Detaljreguleringsplan for Ytre Eidsnes- Offentleg ettersyn og høyring

Uttale vedr - Offentlig ettersyn og høring - Detaljreguleringsplan for Ytre Eidsnes gbnr. 215/2 mfl. PlanID 46312020004, Alver kommune

Samordna uttale med motsegn - Offentleg ettersyn - Alver - 215/2 m fl - Ytre Eidsnes - fem einebustader - detaljregulering

Fråsegn til høyring av detaljplan for Ytre Eidsnes gnr 215 bnr 2 mfl. Alver kommune

Avkøyrsepunkt

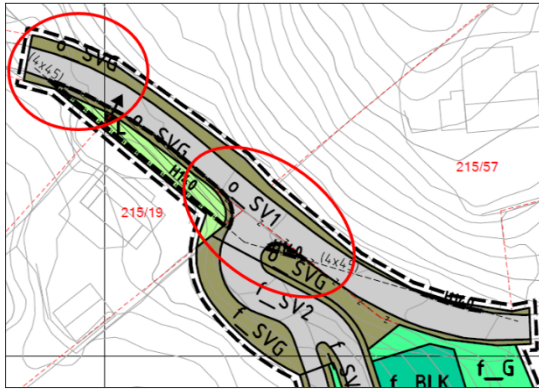
Det er opplyst i planskildringa at kryss til fylkesveg 5456 Eidsnesvegen er tilkomstveg til 3 einestadar og ein fritidsbustad. Slik vi les kart over området vert krysset nytta av fire bueingar og fire fritidsbustadar. Det er lagt ved vegteikningar av avkøyrsepunktet til fylkesvegen, som ser svært likt ut som dagens situasjon.

Vi vurderer plankartet og vegteikninga slik at det ikkje er svingradius = 4 som er teikna i ytterkurven i avkøyrsla retning høgge. Men vi meiner at dette kan vera mogleg å få til ei større svingradius dersom ein trekker kurven bak avkøyrsepunktet enda lengre bak, så vil det vera mogleg å få til ei noko større svingradius i retning høgge.

Vi vurderer at dagens avkøyrse ikkje har meir enn svingradius = 3 i retning høgge, som vi meiner er for lite når planen legg opp til fleire nye bustadar. I tillegg inviterer dagens avkøyrse til å høyre ut på skrå, når det er så låg svingradius, som vi meiner er uheldig.

Vi ber difor om det vert gått nøye gjennom vegteikning og krava til utforming av avkøyrsla her.
